SERVICE INFO – FAG 0043

Vzpěra stabilizátoru 818 0429 10

Doplňková podložka adaptéru

Výrobce:	Renault
Modely:	Twingo II (CN 0...)
Motory:	D4F D7F K9K
Obj. č.:	818 0429 10

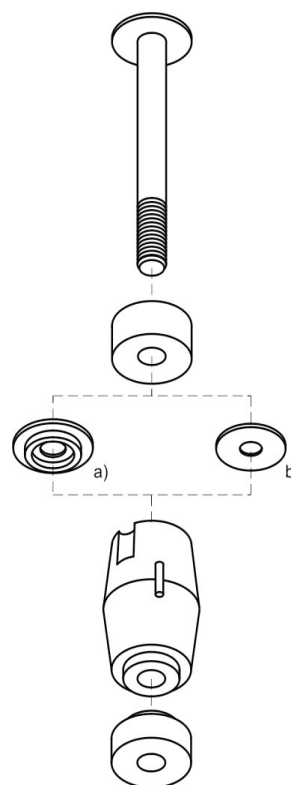
Schaeffler Automotive Aftermarket od tohoto okamžiku dodává vzpěru stabilizátoru 818 0429 10 na rozdíl od rozsahu dodávky od výrobců originálního zařízení s doplňkovou modrou podložkou adaptéru.

Příčná ramena Renaultu Twingo II mohou být podle roku výroby opatřena otvorem o průměru \varnothing 16 mm nebo \varnothing 18 mm pro uchycení vzpěry stabilizátoru. Díky současně dodané modré přídavné podložce adaptéru je možné použít vzpěru stabilizátoru 818 0429 10 pro obě provedení příčného ramena.

- Změřte otvor pro vzpěru stabilizátoru u namontovaných příčných ramen.
- Použijte bílou podložku (b) pouze u \varnothing 16 mm.
- Použijte modrou podložku (a) pouze u \varnothing 18 mm.
